Adapterflansch ADF-200

Anbau Servomotor Gr. 100 — Anschluss wie Bestand

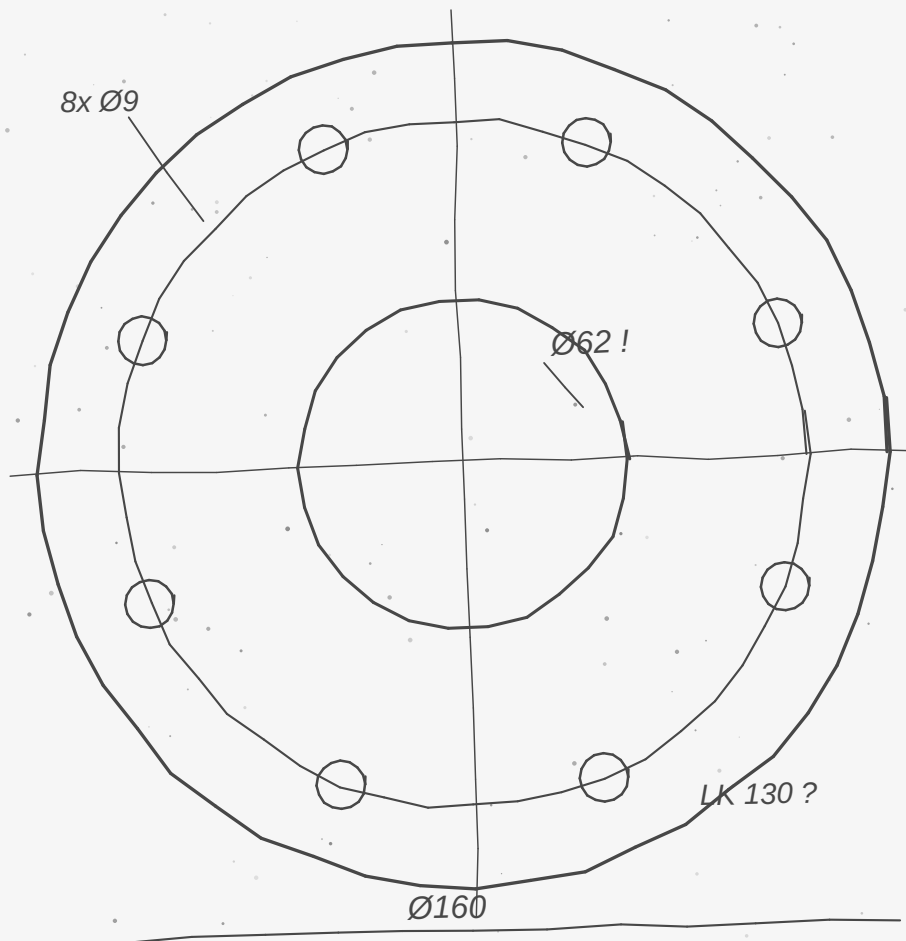
Material? Alu oder 1.4301 -> tel. klären!

Toleranzen fehlen noch (Passung Ø62?)
